# 蒲田駅東口地下自転車駐車場の都市計画変更案について

- (1) 名称 大田第9号蒲田駅東口地下自転車駐車場
- (2) 位置 大田区蒲田五丁目地内
- (3) 構造・階層 地下・2層（出入口6箇所）
- (4) 駐車台数 約2,800台

## ■ 都市計画変更区域

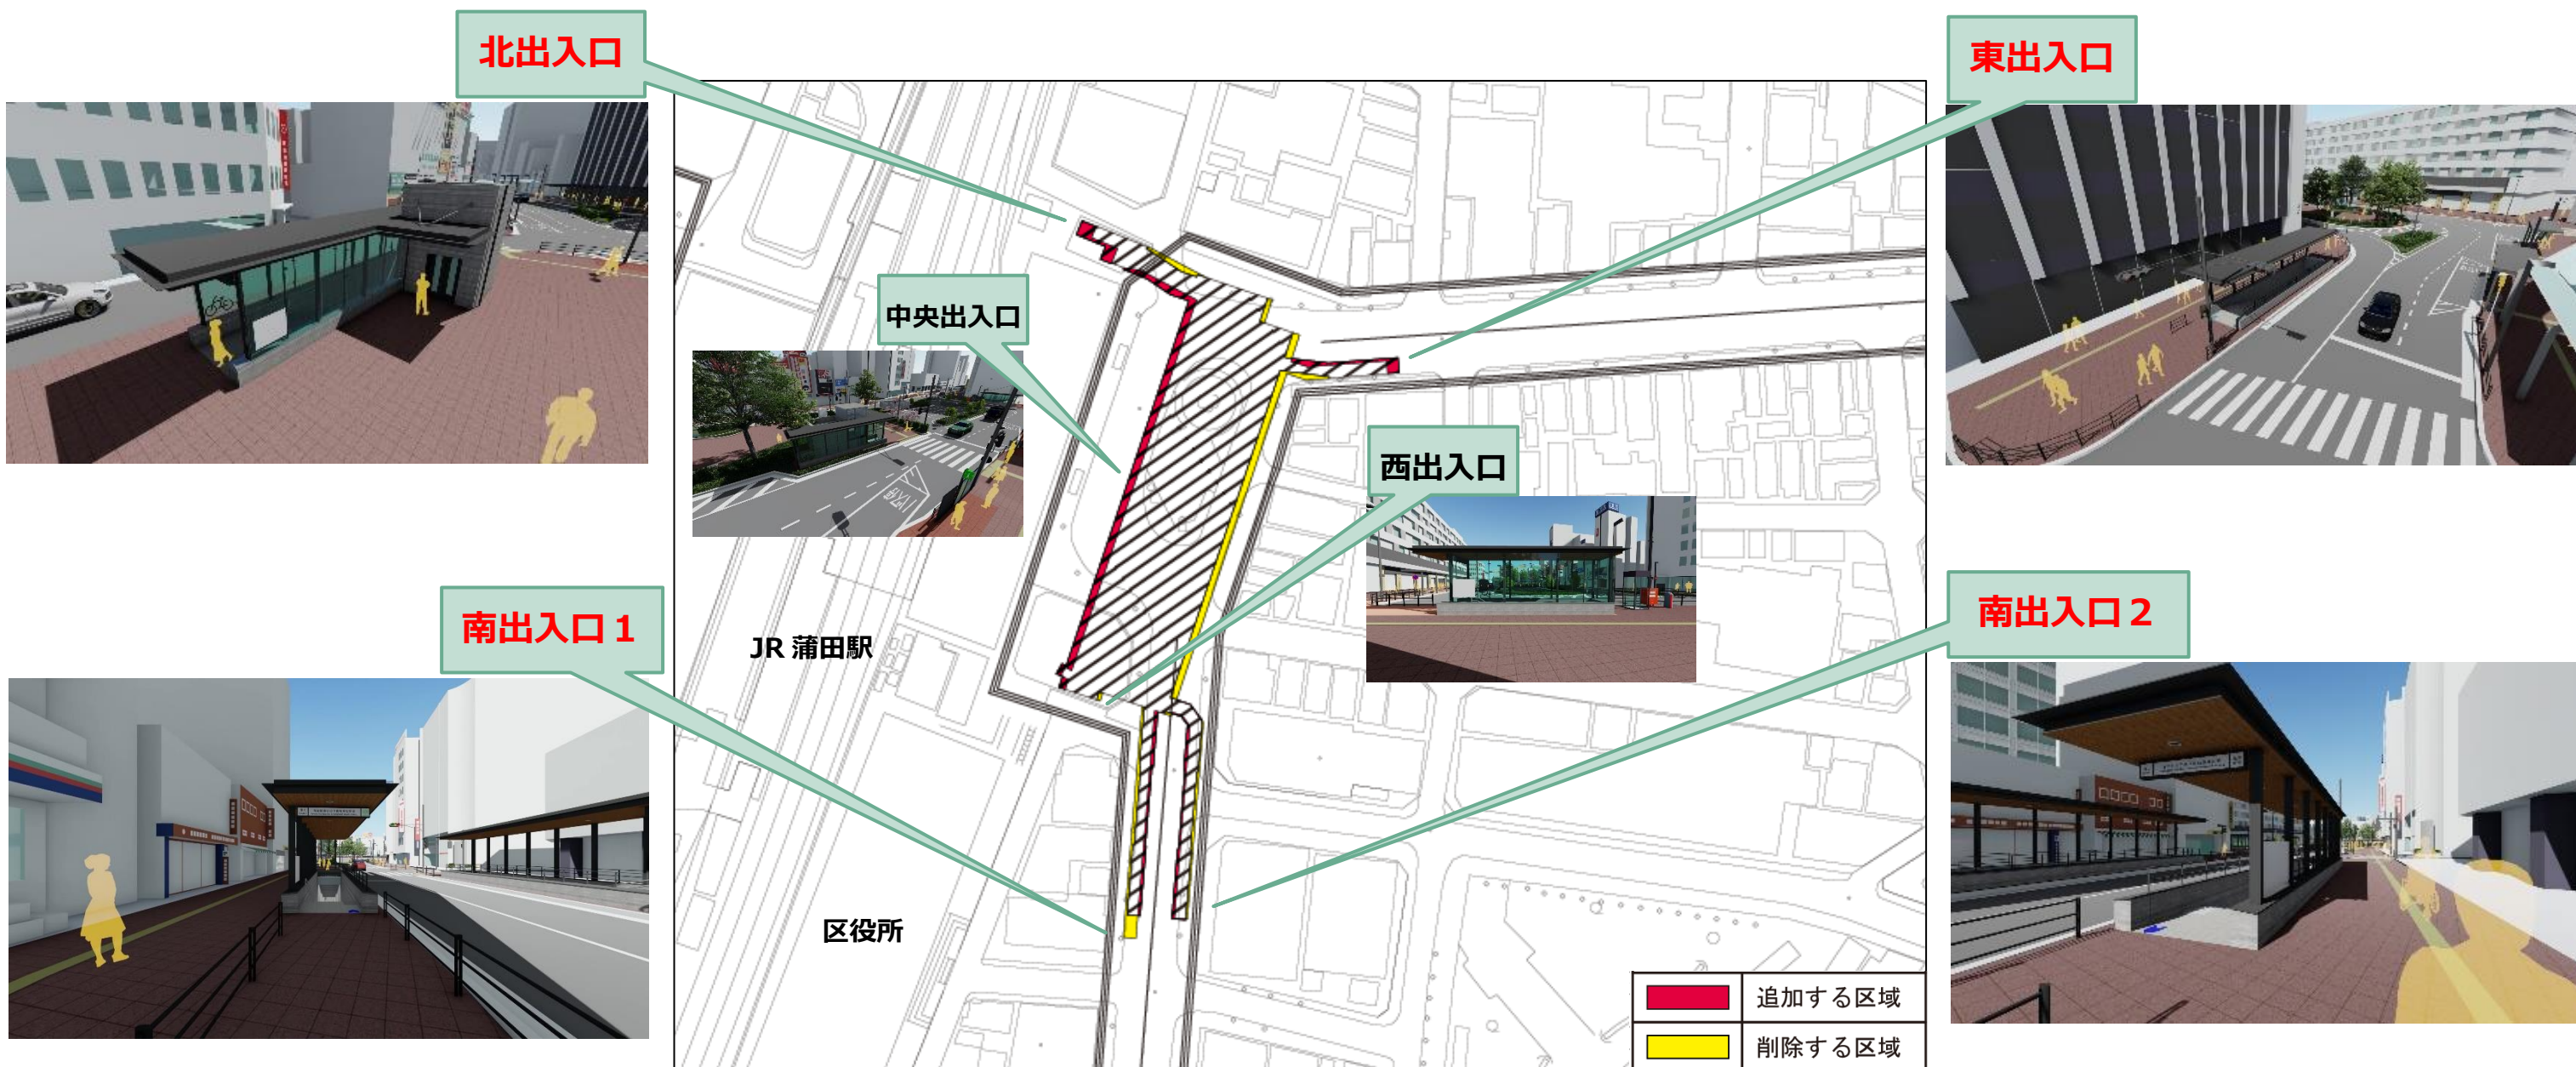
面積は以下の理由により、約0.32ha(約3,200㎡)から約0.33ha(約3,300㎡)に変更

変更箇所	変更理由等
本体部分	現地のインフラ埋設物の状況を考慮し、事業を効率的に進めるため、平面形状を一部変更
南出入口1	自動車からの視認性確保のほか、周辺の歩行者や自転車の安全性・快適性を一層高めること等により、出入口部の形状を一部変更
南出入口2	
東出入口	本体部分と出入口の構造を分けることで、地震等に対する強度を高めることができるため、出入口部の形状を一部変更
北出入口
